改善箇所説明図

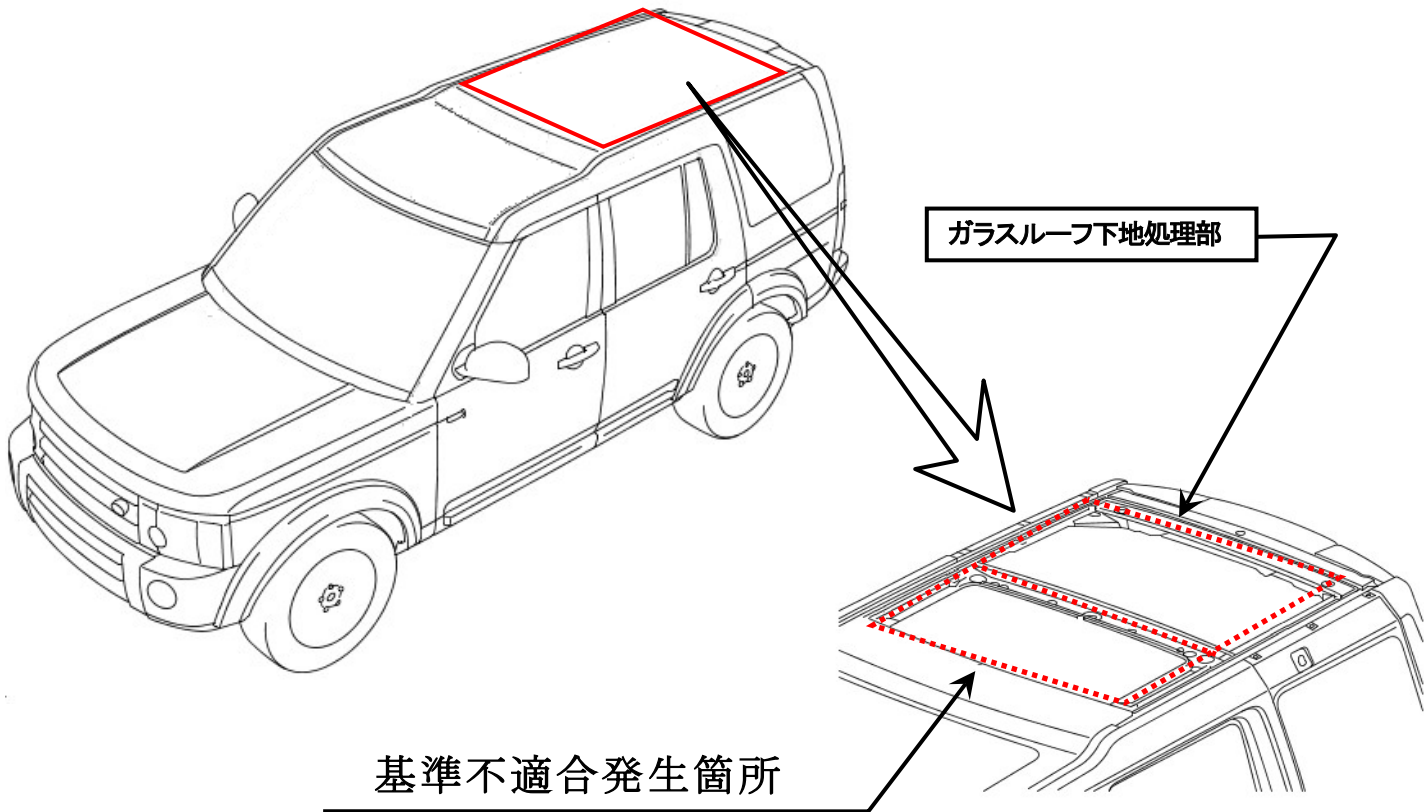
ガラスルーフ装着車において、ガラスルーフ取付時の作業指示が不適切なため、当該ルーフの接着力が不足し、走行振動等により当該ルーフの接着面が剥離することがある。そのため、走行中等に異音が発生し、そのままの状態で使用を続けると、走行時の風圧により剥離が進行し、最悪の場合、走行中にガラスルーフが脱落するおそれがある。

全車両、正しい下地処理を施してガラスルーフを車体に再接着する。

識別：左リヤドアストライカー取付けボルト頭に白ペイントを塗布する。
